改善箇所説明図

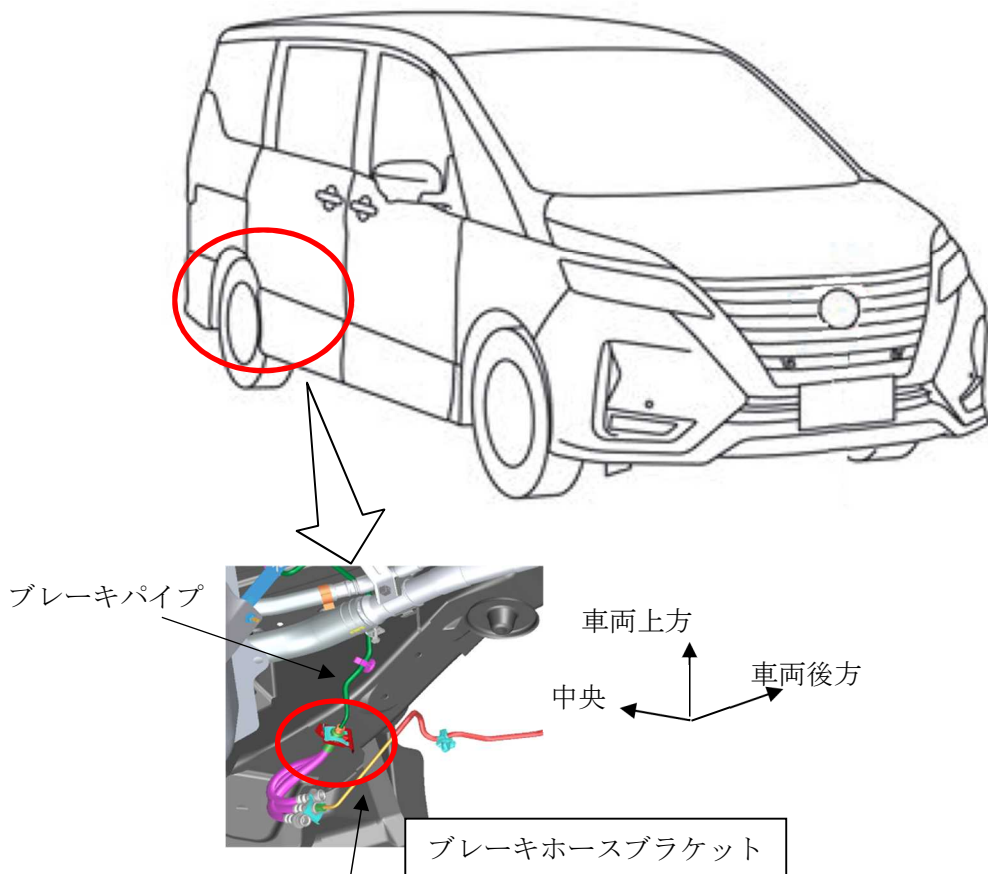
基準不適合発生箇所

ブレーキホースブラケットにおいて、ブレーキホースブラケットの車体への溶接作業が一部不適切なため、ブラケットが外れ走行振動によりブレーキパイプが車体に干渉し異音が発生する。そのままの状態で使用を続けると、ブレーキパイプが損傷し液漏れが発生することで、最悪の場合、ブレーキが1系統失陥し制動距離が伸びるおそれがある。

改善の内容

全車両、ブレーキホースブラケットを確認し、溶接状態が不適切な場合は再度溶接を実施する。

識別：銀色のシールをモデルナンバープレートの右横に貼り付ける。
